RELATÓRIO DE VISITA À OBRA, nº 35– Etapa 2 (RVTo 35 - E2)
Clínica Felina Veterinária

Código: HFEO	Local: Rua Archibaldo Baleeiro, 85. Rio Vermelho, Salvador – Bahia.
Arquiteta responsável: Lorena Saab	
Data: 23/11/2018	Participantes: Lorena (arquiteta), Jane (Clínica), Ilka (cliente).
Duração: 2h

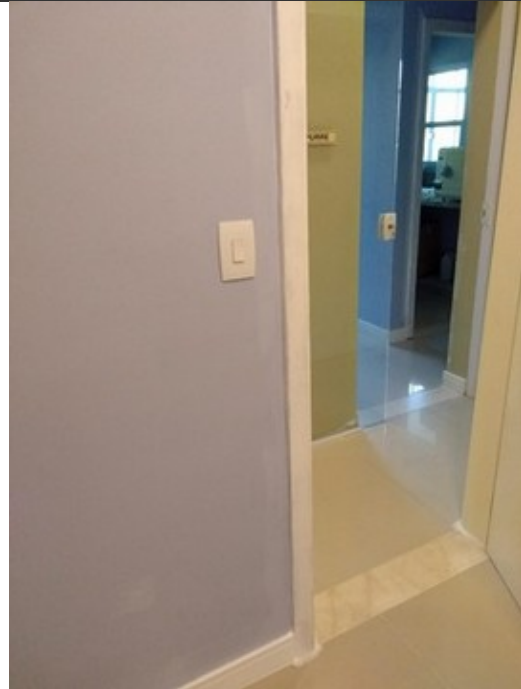
FIGURA 3 – Preencher com gesso o buraco para instalação em local equivocado do ar-condicionado na parede da Ultrassom. Repintar a parede.

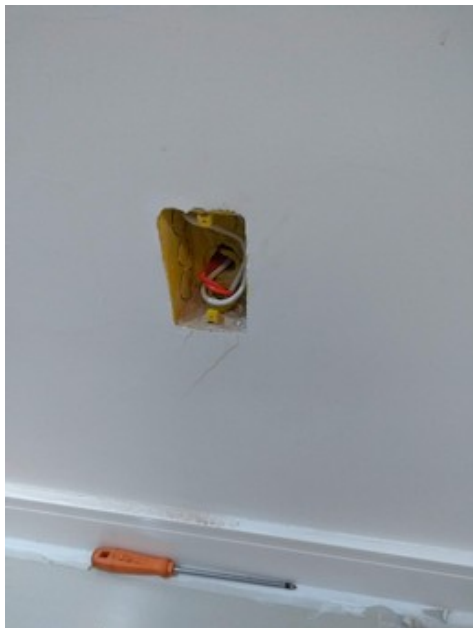
FIGURA 4 – Faltam retoques finais na pintura da parede da porta da Ultrassom.

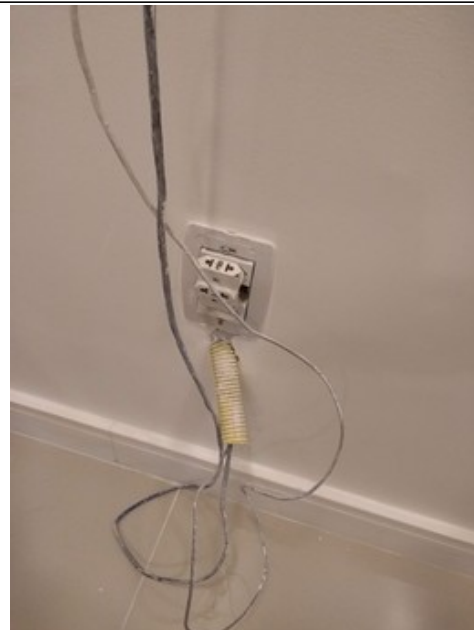
FIGURA 5 – Durante o serviço de ajuste dos eletrodutos para o novo interfone, foi marcada a parede da Recepção. Ajustar fissura e repintar a parede.

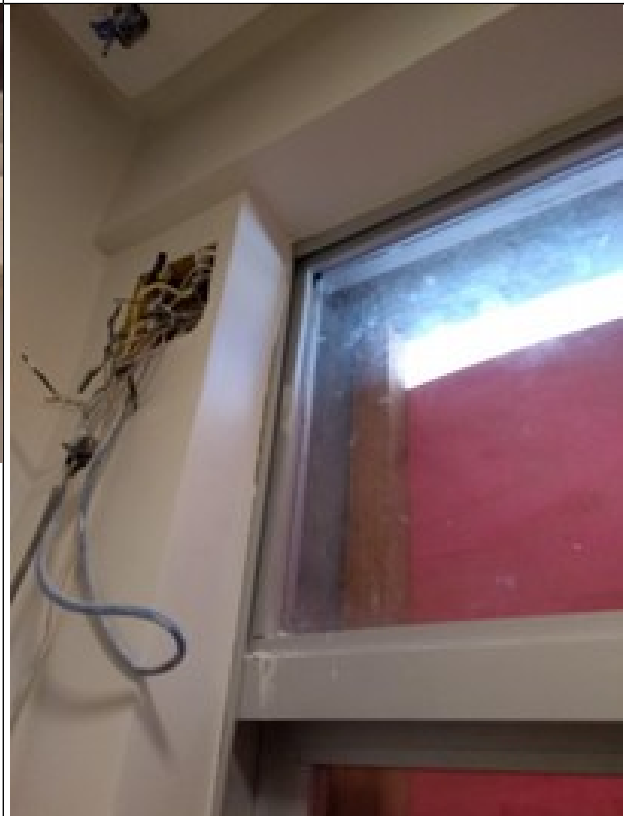
FIGURA 9 – Retocar a pintura dos cantos e encontros da janela e peitoril do Estar com as paredes.
